TAREA 10: APOYO EN EL DESARROLLO DE REUNIONES CON GESTORES DE INFRAESTRUCTURAS

**ESTUDIOS PARA LA DETERMINACIÓN DE
CAUDALES MÁXIMOS, GENERADORES Y
TASAS DE CAMBIO DE LA DEMARCACIÓN
DEL EBRO**

<p>Estudios para la determinación de caudales máximos, generadores y tasas de cambio de la Demarcación del Ebro.</p> <p>Tarea 10. Reuniones con Gestores de presas</p> <p>RESUMEN INTERNO DE REUNIÓN PARA JUSTIFICACIÓN DE LOS TRABAJOS REALIZADOS</p>	
---	--	---

Sinóptico hidráulico

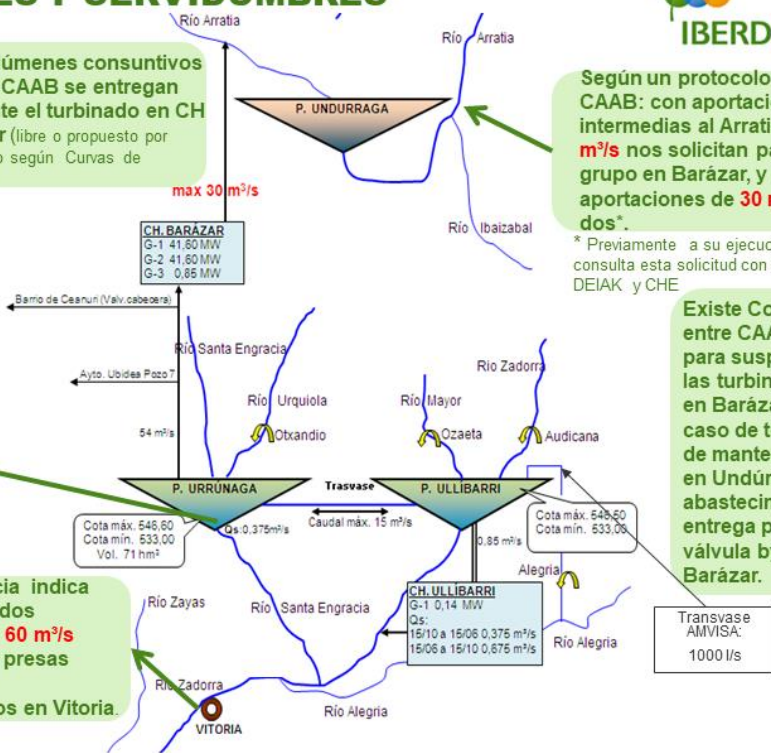
Los volúmenes consuntivos para el CAAB se entregan mediante el turbinado en CH Barázar (libre o propuesto por Consorcio según Curvas de Garantía)

Según un protocolo del CAAB: con aportaciones intermedias al Arratia de **15 m³/s** nos solicitan para un grupo en Barázar, y con aportaciones de **30 m³/s** los dos*.

* Previamente a su ejecución se consulta esta solicitud con SOS-DEIAK y CHE

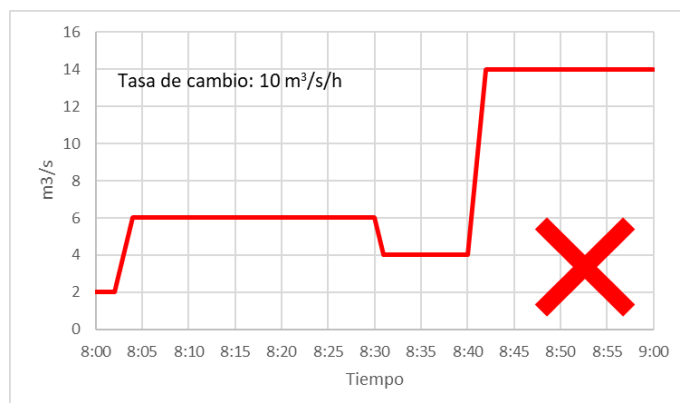
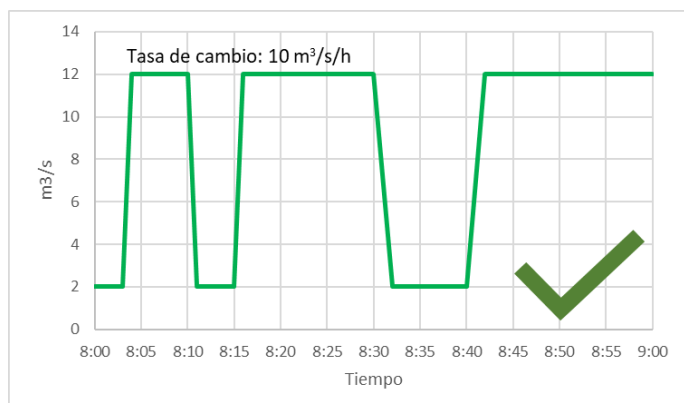
También indican que, en ocasiones, en la operativa de la producción hidroeléctrica es necesario variar el caudal en minutos, denominados textualmente “disparos”, a lo que preguntan si el acumulado de varios “disparos” que pueden darse dentro de una hora, suponen un incumplimiento de la tasa de cambio.

Desde la OPH se considera, a falta de otro criterio superior, que la tasa de cambio (expresada en $m^3/s/h$) cumple si, durante el periodo de una hora, no se supera el valor indicado para ella, esto es si se deben realizar varios “disparos”, estos no deberán ser superiores al valor establecido de la tasa de cambio (tanto en ascenso como en descenso). A modo de ejemplo se presentan los siguientes gráficos que ilustran el posible cumplimiento, o incumplimiento, de una tasa de cambio máxima supuesta de $10 m^3/s$.

Por otro lado, también se indica desde la OPH que, en caso de que así lo considere, el gestor (ACCIONA) puede presentar su propuesta de caudales generadores, en el caso de que considere apropiado un caudal generador más alto al propuesto.

De forma gráfica el hidrograma fue el siguiente:

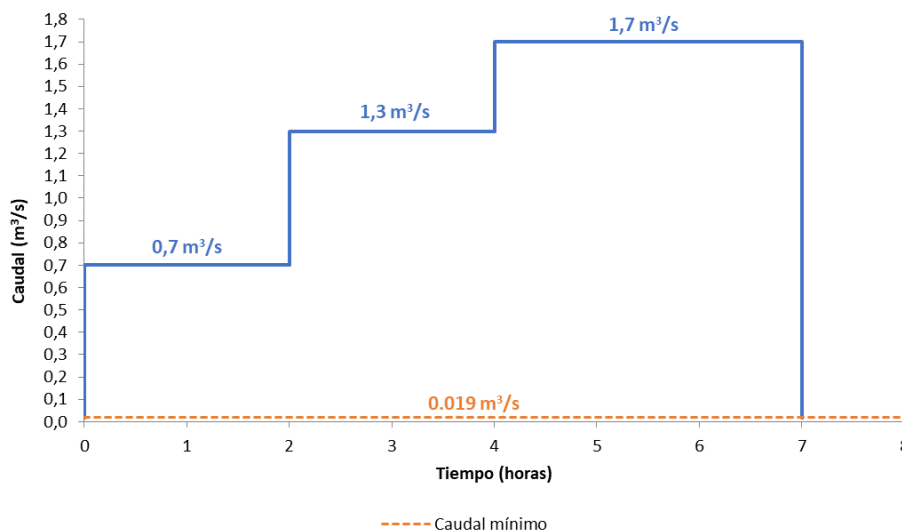
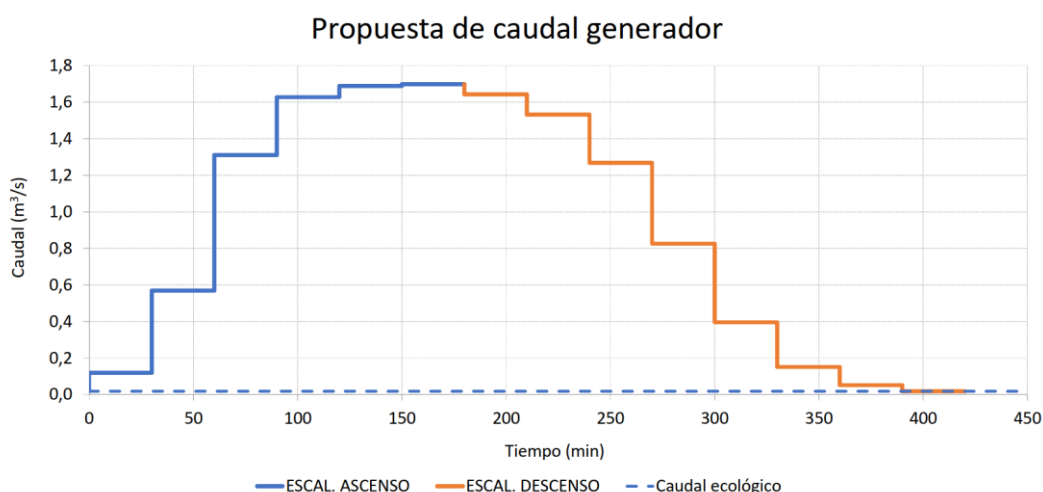
Así mismo, indica que las crecidas anuales de mantenimiento tienen una duración de 7 horas; el hidrograma que se realizó 24 de octubre de 2023 mantuvo la siguiente cadencia:

Inicio	Fin	Caudal (m ³ /s)	Duración (h)
9:00	11:15	0,7	2:15
11:15	13:00	1,3	1:45
13:00	16:00	1,7	3:00

La OPH aclara que se puede asumir, como caudal generador, el caudal de mantenimiento ya incluido en la gestión del embalse (1,7 m³/s), aunque modificando el hidrograma, ya que es conveniente disponer de escalones también en el descenso de la crecida. Este nuevo caudal generador es coherente con las metodologías establecidas en la Instrucción de Planificación Hidrológica. En la reunión se plantea el empleo del siguiente hidrograma con los cambios propuestos.
